**Stellungnahmen  
der Behörden  
und sonstigen  
Träger  
öffentlicher  
Belange gemäß  
§ 4 Abs. 2  
BauGB**

## **Gemeinde Edewecht: Bebauungsplan Nr. 9, 6. Änderung „Föhrenkamp“ Abwägungsvorschläge zu den Beteiligungsverfahren**

### **A. Stellungnahmen der Behörden und sonstigen Träger öffentlicher Belange gemäß § 4 Abs. 2 BauGB**

Empfehlung: Luftbildauswertung**Fläche A**

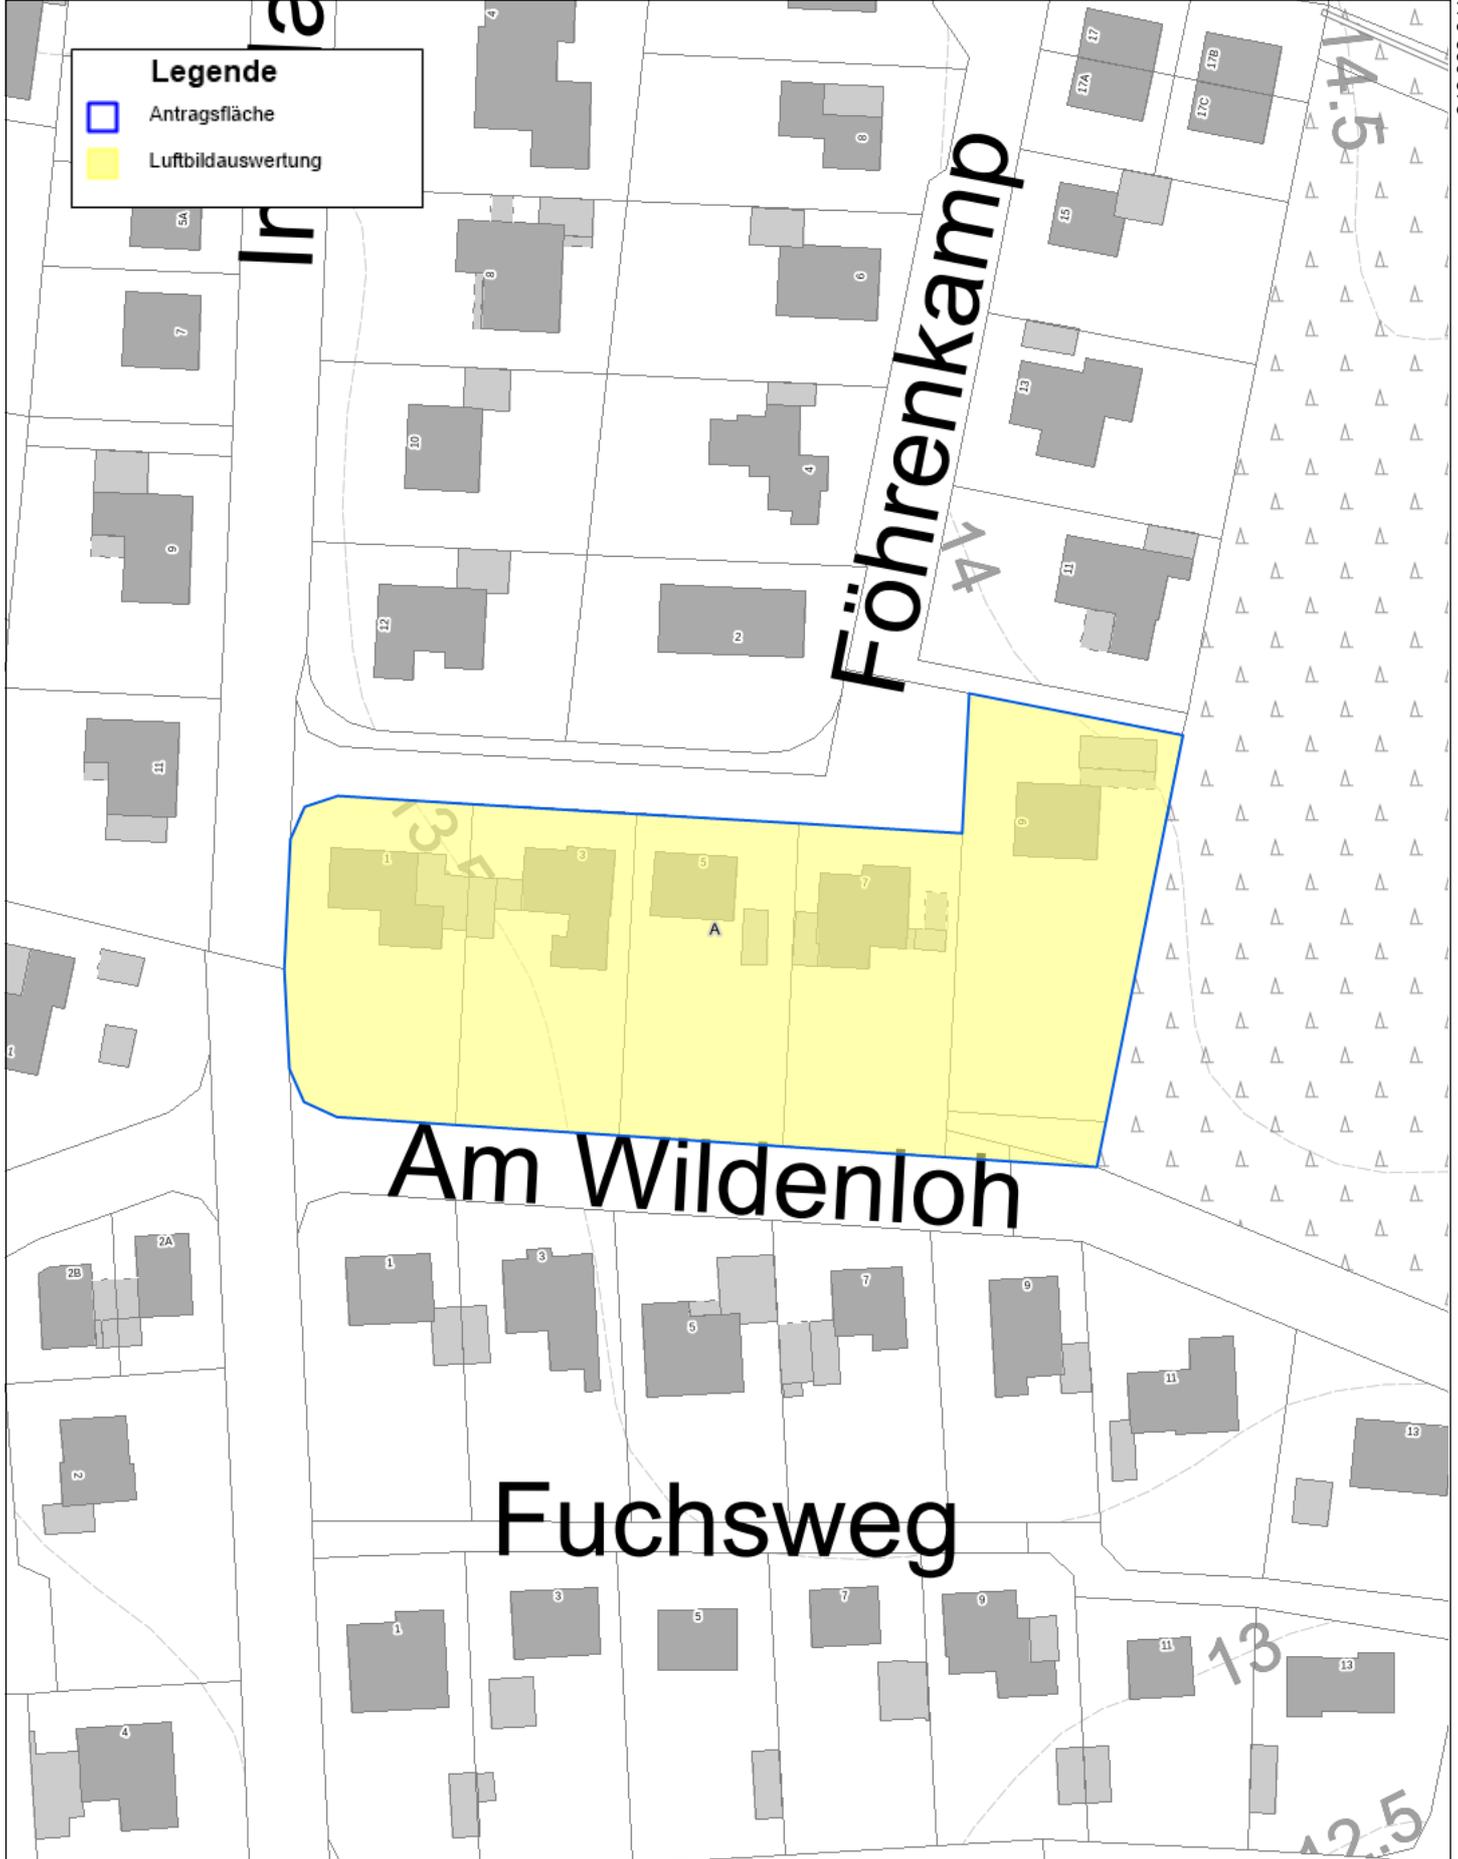
Für die Planfläche liegen dem Kampfmittelbeseitigungsdienst Niedersachsen die folgenden Erkenntnisse vor (siehe beigefügte Kartenunterlage) :

<i>Luftbilder:</i>	Die derzeit vorliegenden Luftbilder wurden nicht vollständig ausgewertet.
<i>Luftbildauswertung:</i>	Es wurde keine Luftbildauswertung durchgeführt.
<i>Sondierung:</i>	Es wurde keine Sondierung durchgeführt.
<i>Räumung:</i>	Die Fläche wurde nicht geräumt.
<i>Belastung:</i>	Es besteht der allgemeine Verdacht auf Kampfmittel.

Das Landesamt für Geoinformation und Landesvermessung Niedersachsen empfiehlt eine Luftbildauswertung. Da es sich um ein Bestandsgebiet handelt, was überwiegend bebaut ist, wird keine Luftbildauswertung auf Ebene des Bebauungsplanes durchgeführt. Der Hinweis wird für die Umsetzungsebene zur Kenntnis genommen. Die Planzeichnung enthält einen entsprechenden Hinweis.

1 Lageplan TW Maßstab 1:1.000

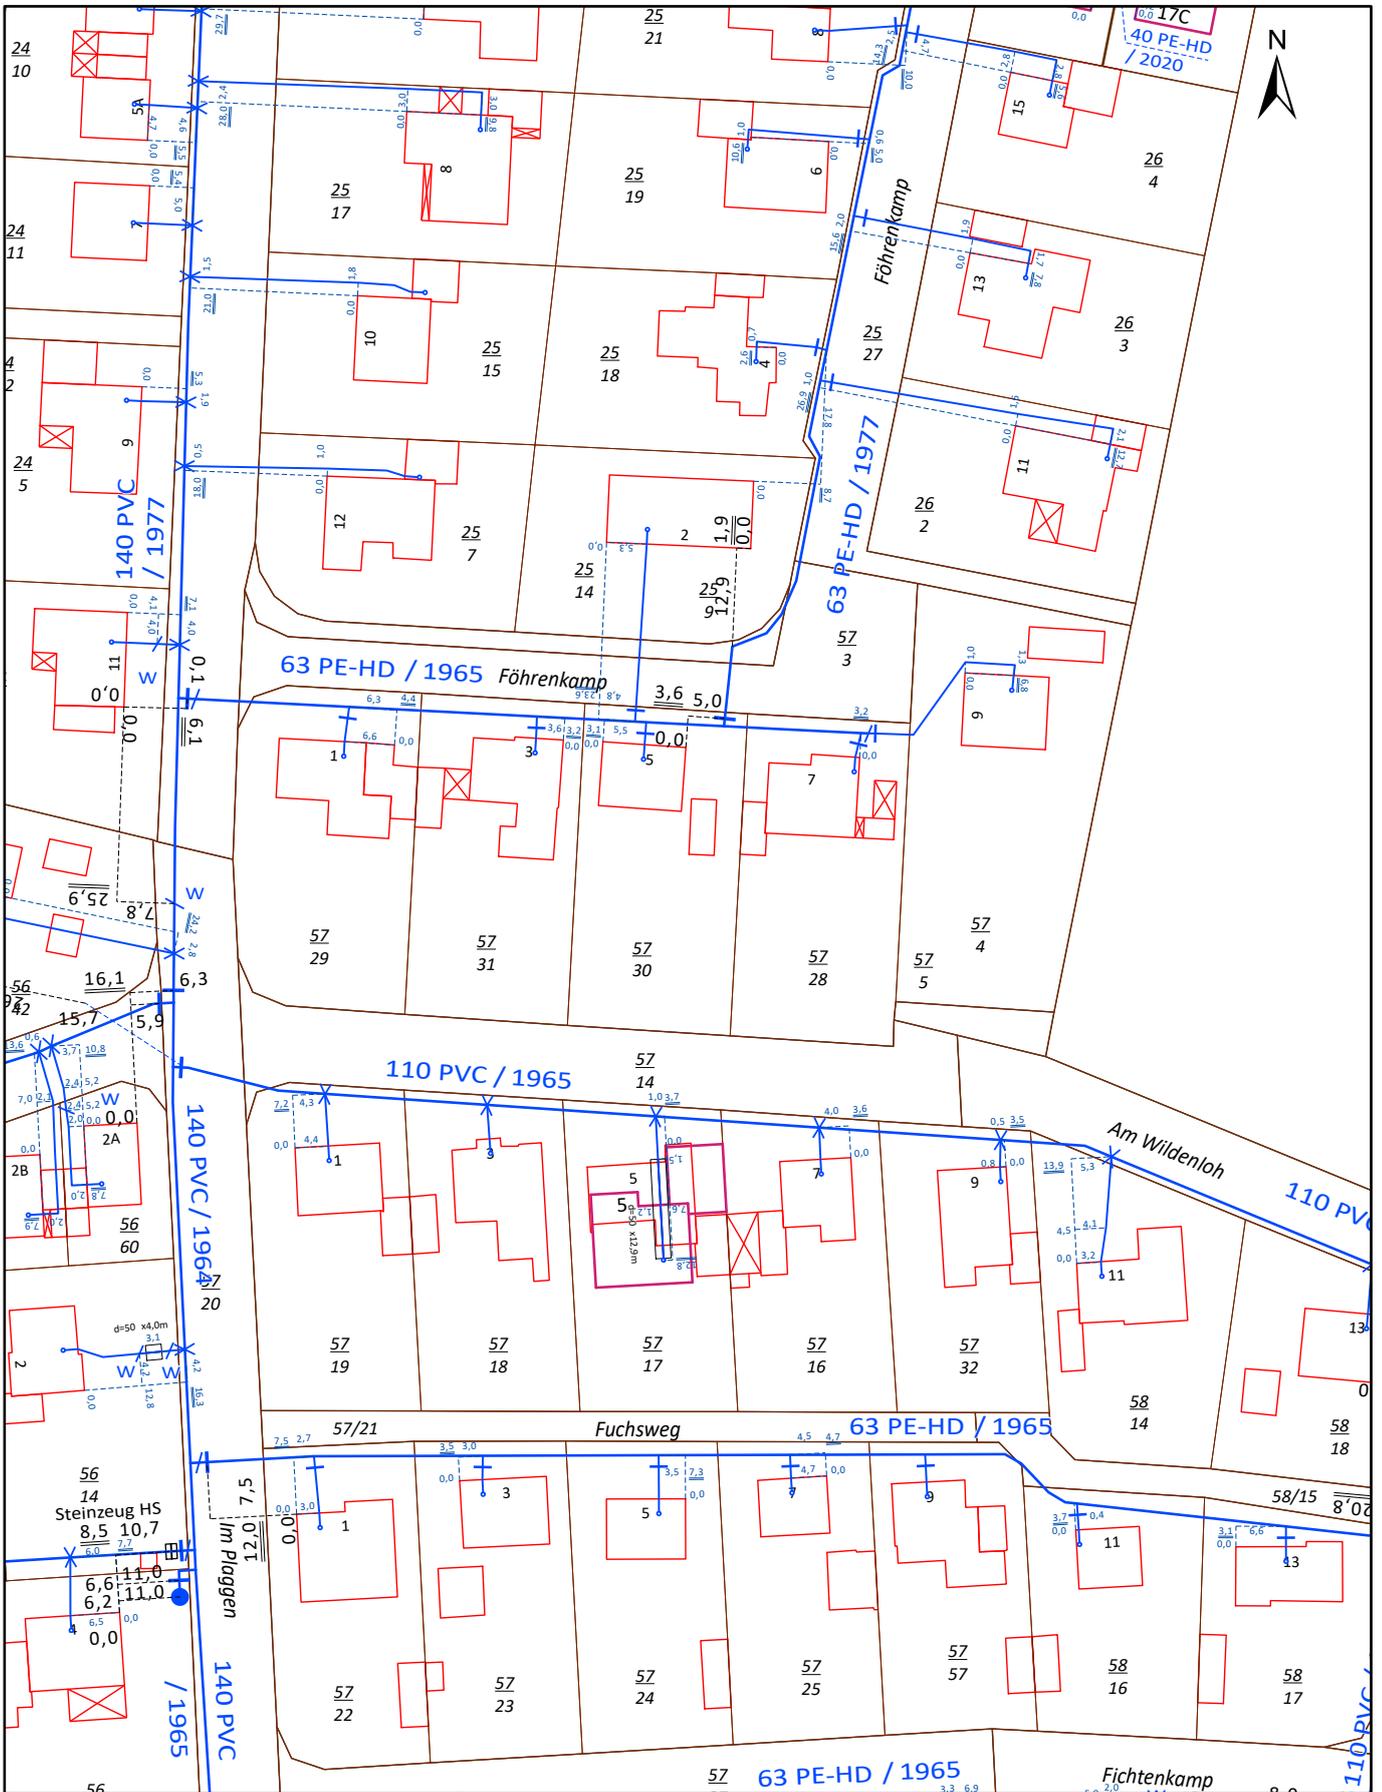
Im Bereich des Plangebietes befinden sich Versorgungsleitungen des OOWV.

Wir bitten Sie sicherzustellen, dass die Leitungen weder mit einer geschlossenen Fahrbahndecke, außer in Kreuzungsbereichen, noch durch Hochbauten überbaut werden. Außerdem ist eine Überpflanzung der Leitungen oder anderweitige Störung oder Gefährdung in ihrer Funktion auszuschließen.

Die Einzeichnung der Versorgungsanlagen in dem anliegenden Plan ist unmaßstäblich. Genauere Auskünfte gibt Ihnen gerne der Dienststellenleiter Herr Kaper von unserer Betriebsstelle in Westerstede, Tel: 04488 845211, vor Ort an.

Die Hinweise zu den Bestandsleitungen im Plangebiet werden zur Kenntnis genommen. Es werden Hinweise für die Umsetzungsebene in der Begründung aufgenommen, wonach die Leitungen nicht überbaut oder bepflanzt werden dürfen und Mindestabstände zu berücksichtigen sind.
